¿Repsol limpió el desastre?

Situación actual y retos
pendientes para la
recuperación de la vida
marina a tres años del
derrame de petróleo

Documento de trabajo

Enero 2025

Figura 1: Comparación de riqueza de especies de macrobentos de orilla rocosa del sitio de referencia de Relapasaa y punto blanco del Oefa

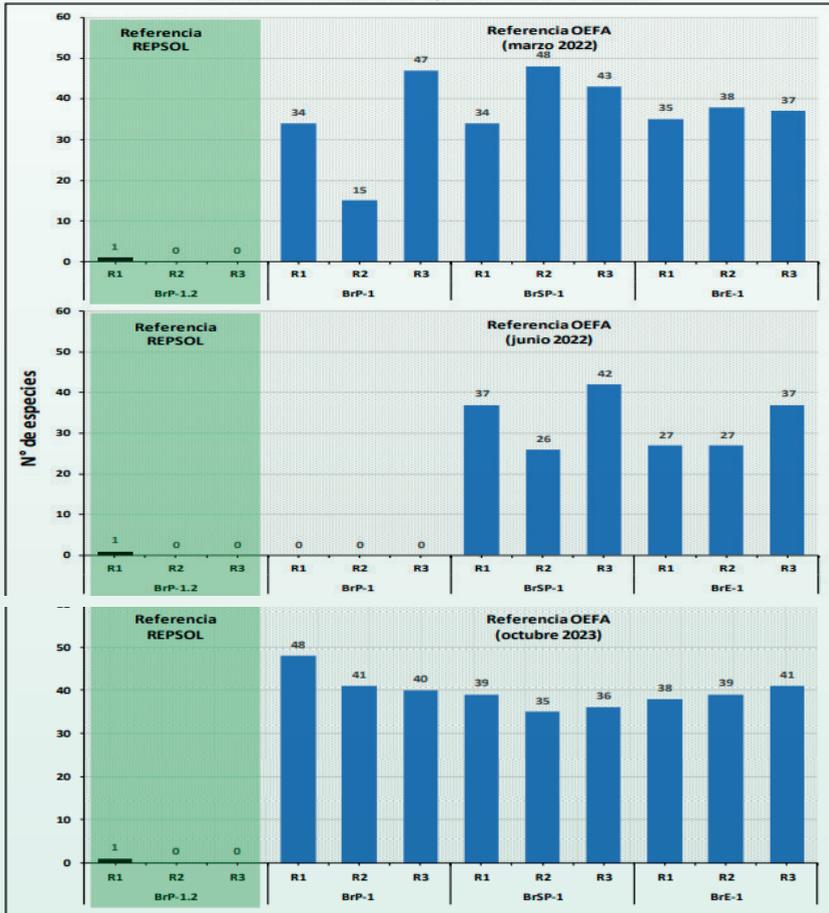
- Luego la DGAAH añade: “Adicionalmente, se aprecia que los puntos blancos ‘BrSP-1’ y ‘BrE-1’ de OEFA ubicados en Huacho, presentan las mismas características en cuanto al tipo de hábitat con la estación de Relapasaa ‘BrP-1.2’. Asimismo, se advierte que “los registros de riqueza de macrobentos bentónicos identificados por OEFA (‘BrSP1’ y ‘BrE-1’) son mayores a lo registrado por Relapasaa (‘BrP-1.2’) (...). (observación 8).
